**「京都市立芸術大学移転後跡地活用に係る優先交渉事業者の公募」
に係る質問に対する回答（令和5年11月10日締切分）**

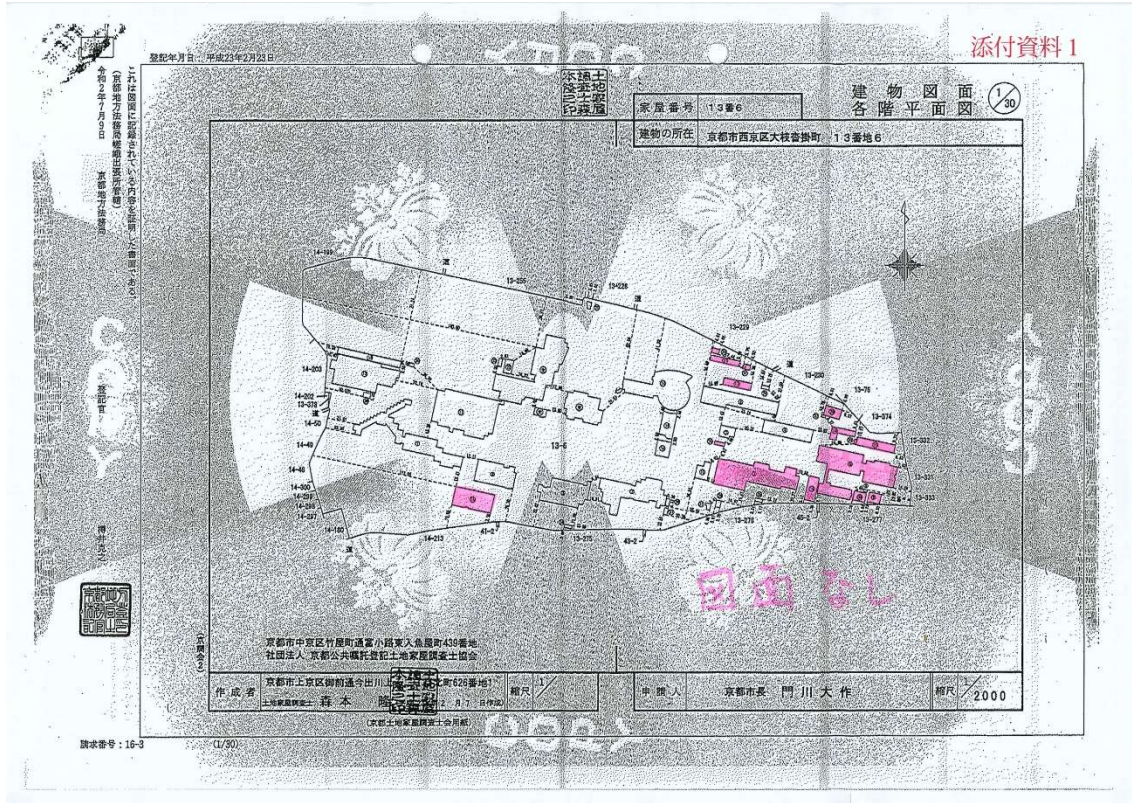
No	質問事項	回答
31	都市計画（用途地域）の変更を行う場合、「地区計画や地区整備計画も併せて提案してください。」と募集要項に記載されておりますが、地区計画や地区整備計画は本計画地のみの提案と考えてよろしいでしょうか。	お見込みのとおりです。
32	建物の高さ制限について、建物高さを31mまで緩和した場合、塔屋等の考えは京都市高度地区の考え方（建築面積の1/2以内、かつ高さ4m以内のものは高さ制限から除外）に倣うものと理解してよろしいでしょうか。	<p>高度地区計画書における31m第1種高度地区の制限は、「建築物の高さは、その最高限度を31メートル（塔屋等の屋上部分の水平投影面積の合計が当該建築物の建築面積の8分の1以内、かつ、その部分の高さが4メートルを超える場合においては、31メートルからその部分の高さを差し引いて得たものに4メートルを加えたものとする。）とします。」となっております。</p> <p>20メートルを超える建築物の高さの最高限度を設定する都市計画提案をするに当たって、塔屋等の屋上部分の高さについて、上記に記載の31m第1種高度地区と同じ規定を設けることは可能です。</p>
33	眺望上支障が無い様適切な視点場からのシミュレーションを行いながら、遠景への配慮が必要とこのことですが、適切な視点場について具体的にご教授いただけますでしょうか。	<p>当該敷地は、京都市眺望景観創成条例に基づき、遠景デザイン保全区域（(4)清水寺、(11)慈照寺（銀閣寺）、(49)大文字山からの市街地）に位置することから、これらの視点場からの眺望について、配慮する必要があります。</p> <p>この他、シミュレーションの地点は提案される計画に応じて検討し、設定するものであるため、「京の景観ガイドライン 建築物の高さ編」を参考に、申込事業者の責任において、提案される活用計画に応じて、周辺環境や土地の特性を</p>

読み解いたうえで、適切と考えられる地点からシミュレーションを行ってください。 京の景観ガイドライン https://www.city.kyoto.lg.jp/tokei/page/0000281294.html
--	---------------------------------------------------------------------------------------------------------------------------------------------------------------------------------------
